**Avis délibéré de la mission régionale d'autorité environnementale
sur l'activité de traitement de surface de la société CIC-VNS à
Saint-Etienne (42)**

Avis n° 2022-ARA-AP-1452

Avis délibéré le 20 février 2023

Figure 2 : Plan des deux étages du bâtiment, à gauche le rez-de-chaussée et à droite le sous-sol (Source : dossier)

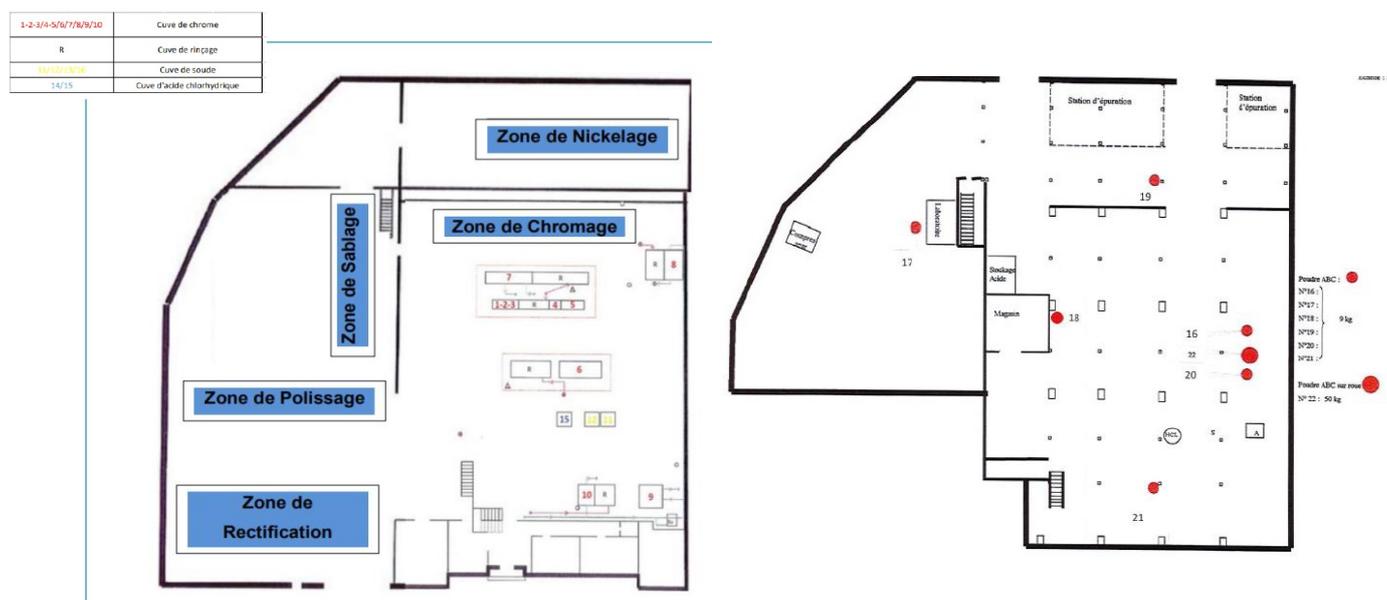
Les types de pièces traitées, domaines d'applications des traitements réalisés et la quantité de pièces produites ne sont pas précisés dans le dossier, qui n'indique pas non plus l'origine et la destination géographique des pièces, ni une estimation de la distance parcourue par ces dernières.

L'Autorité environnementale recommande de préciser le projet et en particulier :

- la quantité de produits réalisés par an ;
- la superficie des bâtiments sur le site ;
- l'origine et la destination des pièces métalliques traitées estimant la distance parcourue par celles-ci ;

Figure 39 : Schéma simplifié de la gestion des eaux sur site

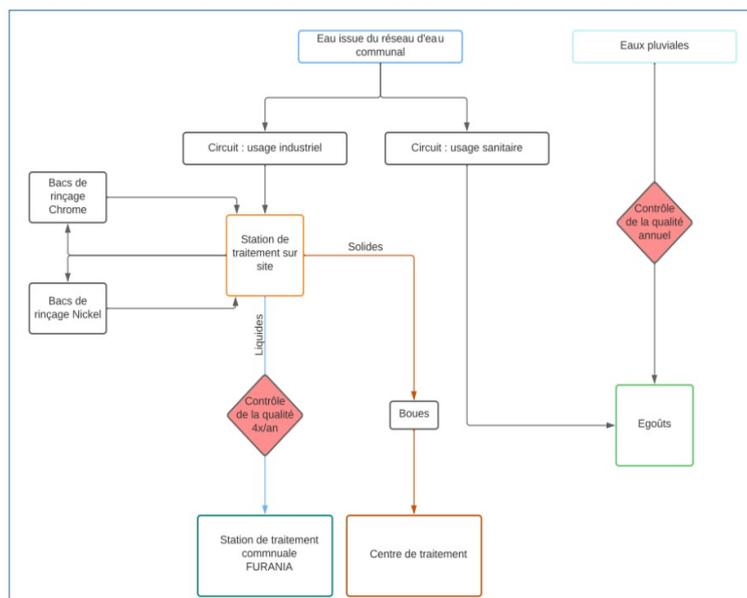
Le projet est source de consommation d'eau, issue du réseau communal, à usage sanitaire et industriel. Le dossier donne la consommation d'eau globale qui était de 1 657 m³ en 2020 et 1 682 m³ en 2021. Il ne précise pas la part d'eau utilisée pour chaque usage. L'eau utilisée pour le process industriel sert pour les bains et pour rincer les pièces après traitement. Le dossier précise que le site met en œuvre un recyclage qui permet d'économiser environ 15 000 L d'eau¹⁶.

Les eaux usées industrielles sont, selon leurs natures, soit recyclées et réutilisées, soit traitées par bâchée¹⁷ par une station de traitement interne avant rejet

Avant rejet au réseau communal, les eaux traitées en interne font l'objet, d'analyses afin de mesurer les différentes concentrations en polluants¹⁹. Le dossier présente les résultats des dernières mesures, de décembre 2021, et indique que ces concentrations sont inférieures aux seuils de l'arrêté d'autorisation du site²⁰. Il conclut que l'impact des effluents liquides « peut être considéré comme négligeable en raison des mesures qui respectent les valeurs limites »²¹. Or il ne contient pas de données chiffrées sur la concentration de ces polluants dans le Furan en amont et en aval du point de rejet des effluents du site par la station de traitement communale. Cette affirmation que l'impact peut être considéré comme négligeable n'est pas justifiée.

Comme précisé dans la partie 2.1.1 ci-avant, le dossier indique la présence de chrome dans les sols et la nappe phréatique, sans préciser si des mesures de prévention de cette pollution ont été prises.

- **compléter l'étude par des données qui comparent la qualité des eaux du Furan en amont et en aval du point de rejet du site ;**
- **reprendre le cas échéant la conclusion sur l'impact des effluents liquides sur le Furan ;**
- **proposer le cas échéant les mesures d'évitement ou de réduction appropriées afin de s'assurer de l'absence d'incidences négatives notables de ces effluents liquides sur le milieu naturel.**

Elle recommande en outre de préciser si des mesures de prévention ont été prises afin de limiter les risques de pollution dans les eaux souterraines, et de préciser quelles sont ces mesures le cas échéant.
